平成21年4月24日回答分

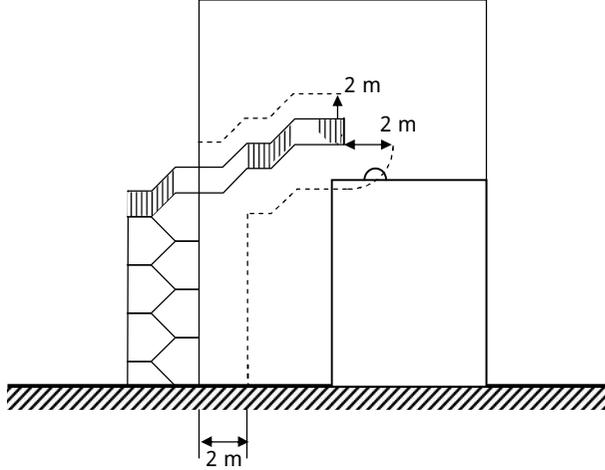
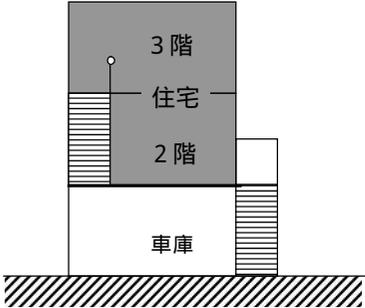
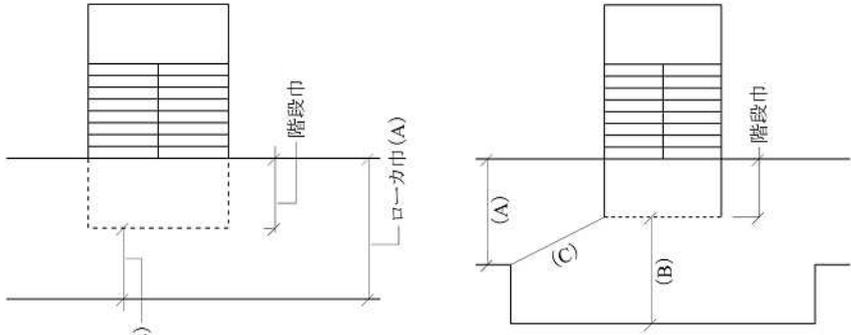
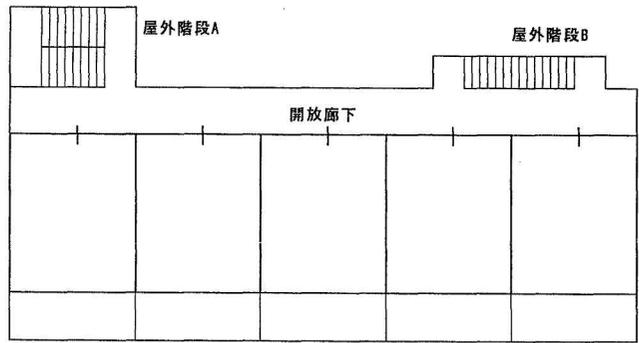
整理 番号	頁	質 問	回 答
1	P1	本項目の対象はあくまで防火避難上についてのみ言及したものか(採光・換気等他の法令については別と考えてよいか)。	貴見のとおりである。本文一行目にあるとおり令第5章(避難施設等)の適用に限った扱いである。
2	P3	解説中「バイク置場は含まない」とあるが、この「バイク」とは、道路運送車両法第2条第2項に規定する自動車(125ccを超えるもの)と考えてよいか。(参照:昭29・7・13住指発850)	可燃物の燃料を使用するバイクは総排気量に関係なく、火災の発生のおそれが少ないものとは扱えない。なお、電動式原付自転車についてはこの限りでない。
3	P8、P57	P8解説の欄に「トップライトは、...開口部であるとともに屋根でもあり、...」との記述があるが、屋外避難階段に近接するトップライトもP57と同様の規制があると考えてよいか。	<p>図のように階段の床面から2 m以内にあるトップライトはP 5 7 を適用し設置は望ましくない。</p>

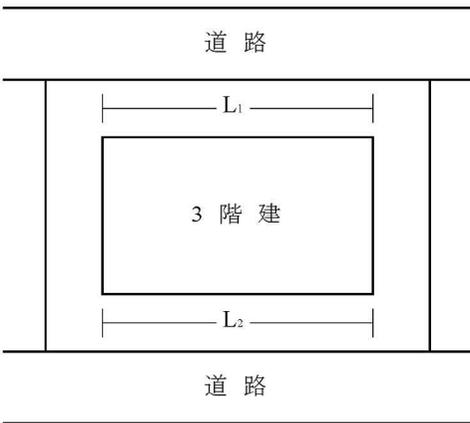
整理 番号	頁	質 問	回 答
1 2	P51	<p>例2)について 下記の場合、屋外階段の踊場と開放ローカを兼用していないとしてよろしいか。 ex1) ex2)</p>  <p>ローカ巾(B) ローカ巾(A)</p> <p>ローカ巾(A)、(B)、(C)は法規上必要な巾とする。</p> <p>ex3)</p> 	<p>ex1) ex2) ex3) 屋外階段Aについては貴見のとおりである。</p> <p>ex3) 屋外階段Bは兼用とみなされる。</p>
